PARECER TÉCNICO nº 1128/20

Assunto: Análise de intervenção em APP

Interessado: SUDECAP

Processo: 01-043516/20-10

Figura 2 – Croqui indicando a área de intervenção na Rua Júlio S. Santana e na APP, localização da nascente e delimitação da APP. Fonte: Sudecap (adaptado).

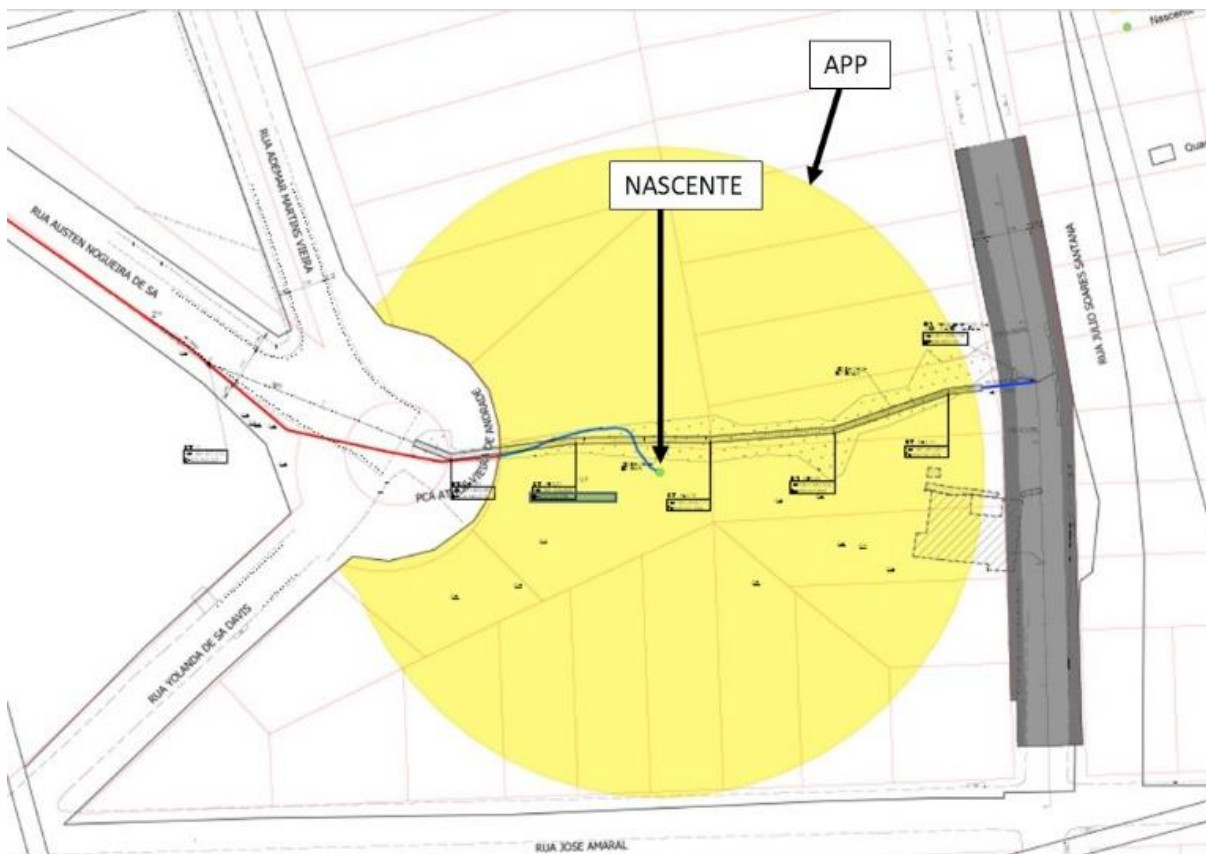
- Recursos hídricos: Conforme a base de dados do BH Map¹, existe uma nascente cuja APP é atingida pela ADA. A partir da nascente, o curso d'água gerado percorre leito a céu aberto por cerca de 30 metros até atingir rede de drenagem pluvial à jusante, na praça Athos V. de Andrade (figura 2).
- Geologia e geomorfologia: Encosta com declividade acentuada, susceptível à instalação de processos erosivos.
- Flora: Constata-se que há um maciço arbóreo preservado na área de abrangência da APP (Figura 3), contudo, não foi relatada a previsão de interferência nestes. Não foi apresentado levantamento florístico da área.
- Fauna: Característica de ambientes urbanos - cachorros, gatos, galináceos, passeriformes sinantrópicos (pardal, rolinha, bem-te-vi), lagartos e insetos (hymenoptera).

A partir da sua nascente, o curso d'água percorre leito a céu aberto por cerca de 30 metros até atingir rede de drenagem pluvial à jusante, na praça Athos V. de Andrade (figura 2). O principal impacto das obras consiste na interceptação e canalização do curso d'água pela estrutura de drenagem proposta, entre o trecho da interceptação desse curso d'água até o sistema de drenagem à jusante. Trata-se de um curso d'água exíguo, de baixa vazão, cujo exutório atualmente já é o sistema de drenagem público.
